岩手県 奥州市 水沢南小学校 通学路対策箇所図

別添2

岩手県 奥州市 白鳥小学校 通学路対策箇所図

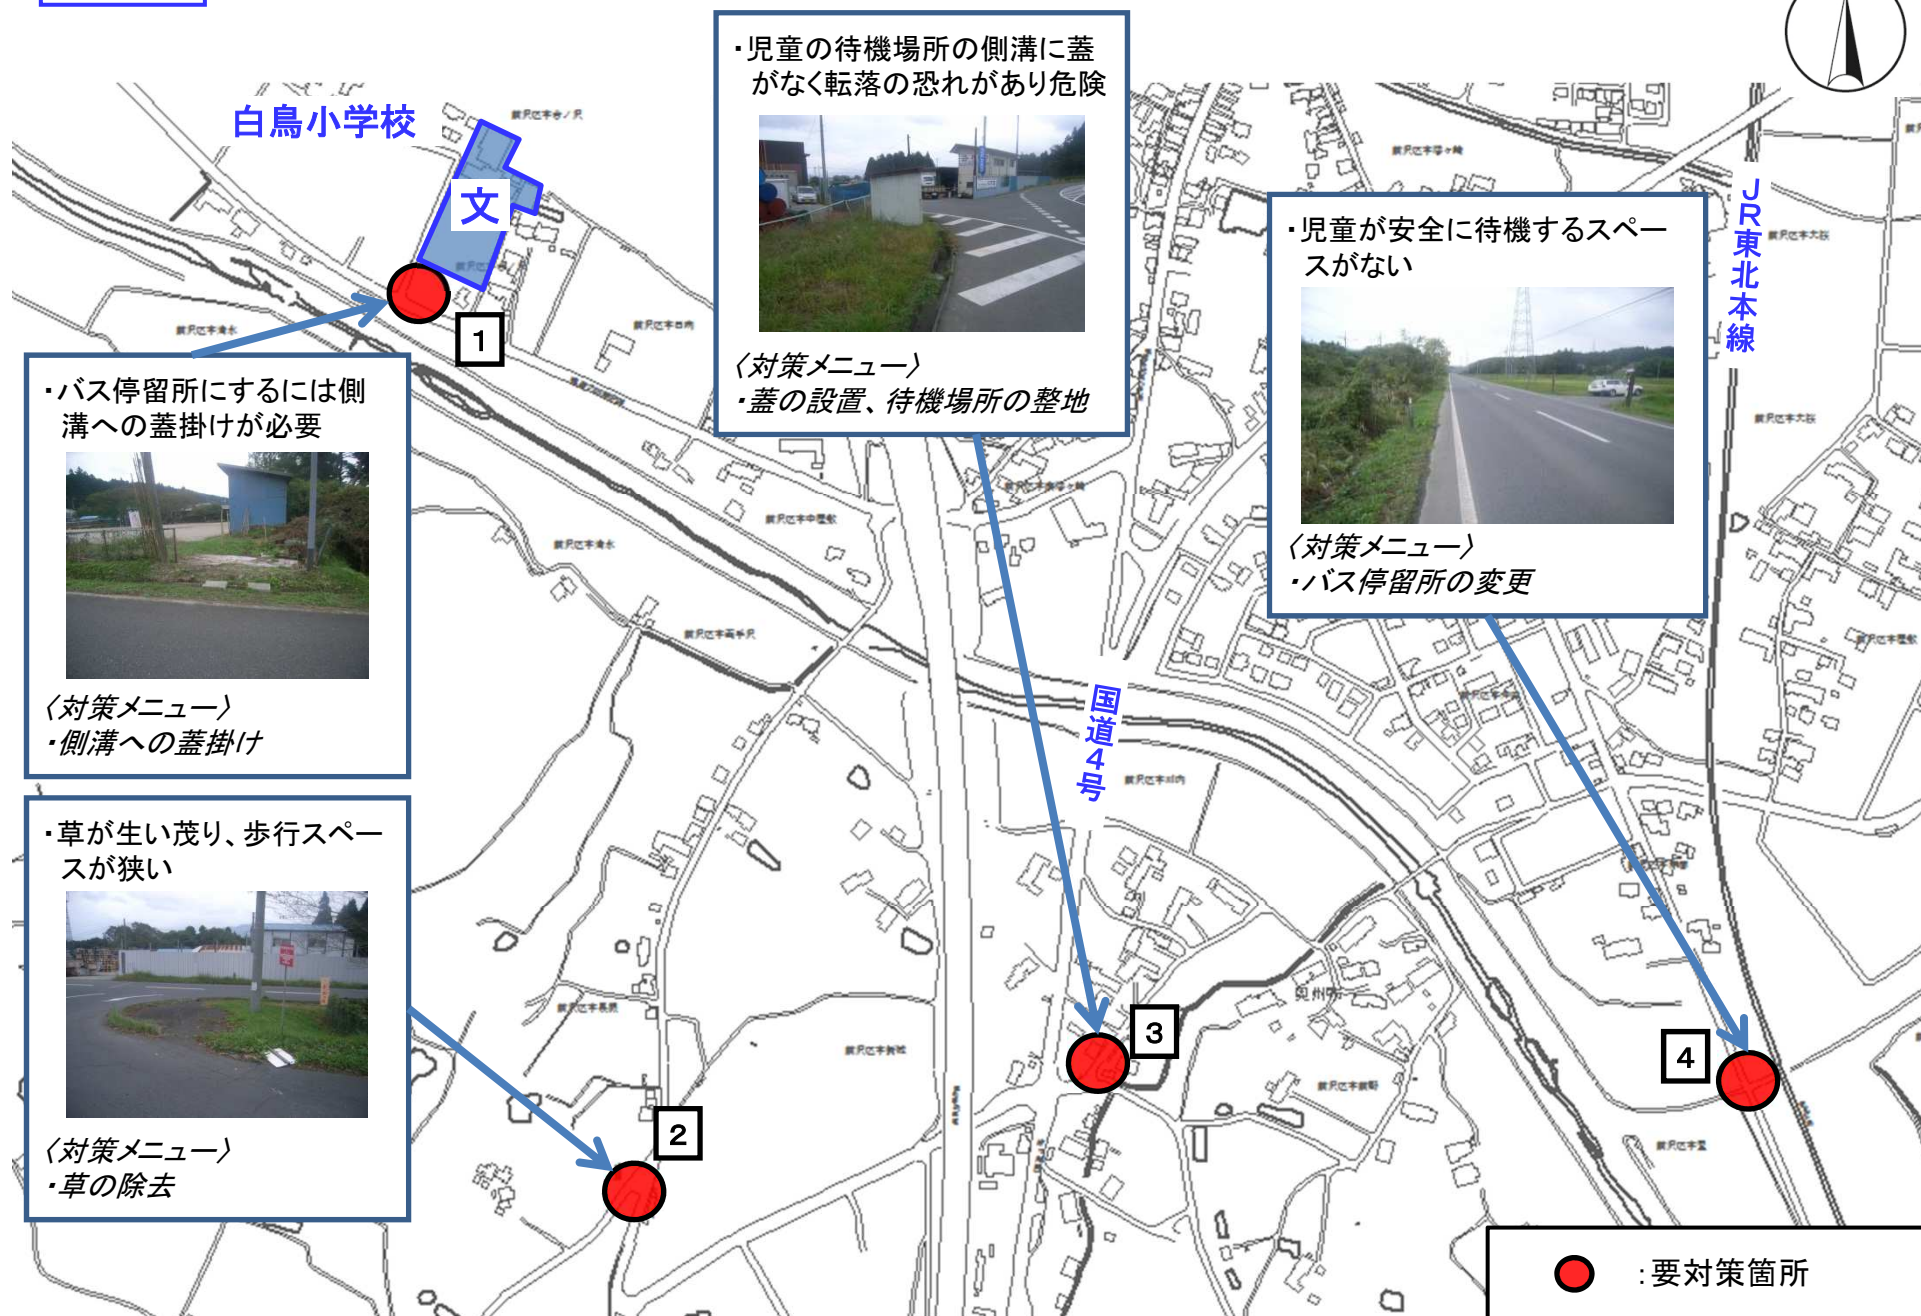
・横断歩道が見えにくくなっており危険

〈対策メニュー〉

・横断歩道の引き直し

岩手県 奥州市 衣里小学校 通学路対策箇所図

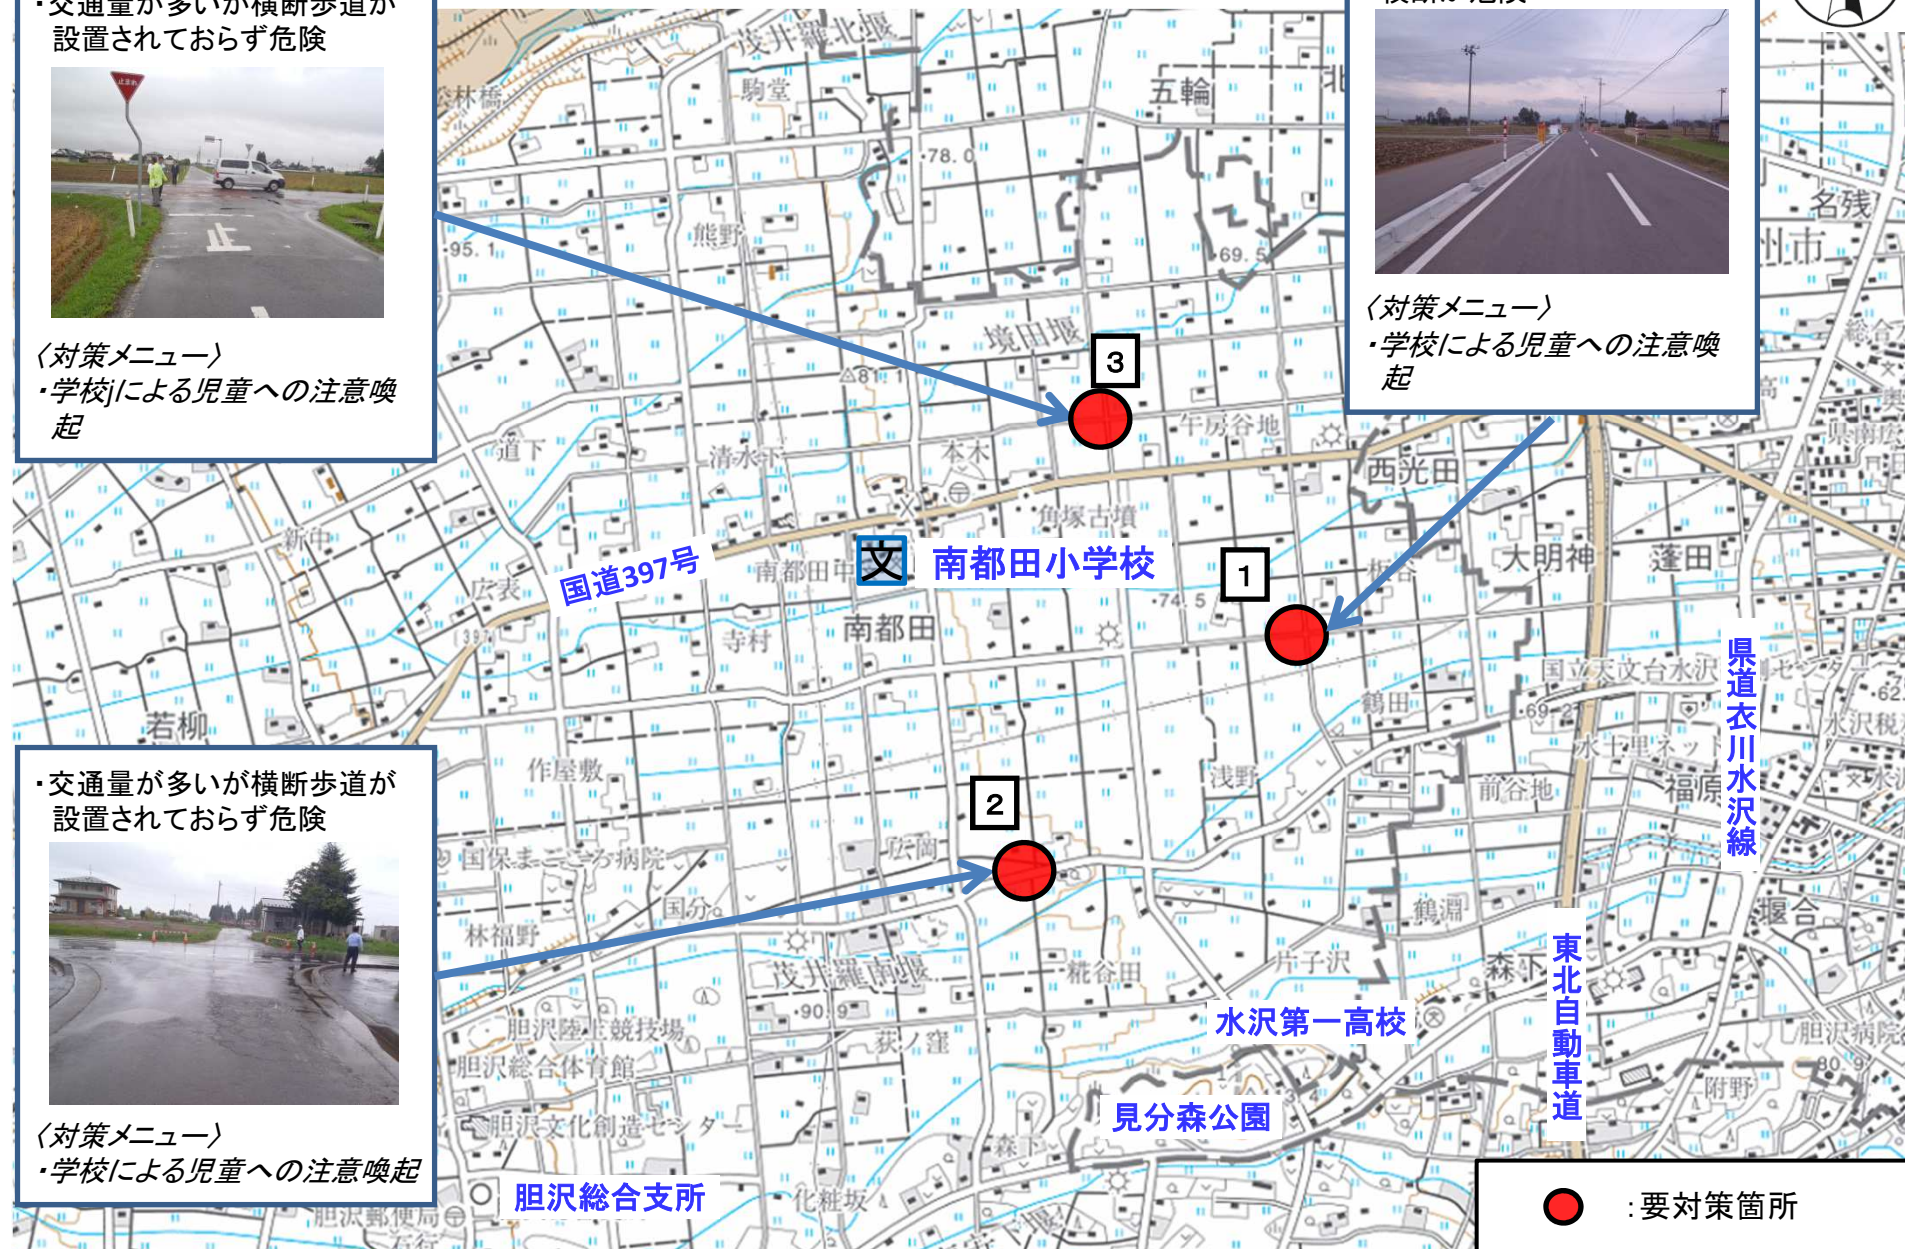
- ・交通量が多いが横断歩道が設置されておらず危険

- ・道路改良に伴い交通量増え、横断が危険

- ・交通量が多いが横断歩道が設置されておらず危険

- 〈対策メニュー〉
- ・学校による児童への注意喚起

- 〈対策メニュー〉
- ・学校による児童への注意喚起

- 〈対策メニュー〉
- ・学校による児童への注意喚起
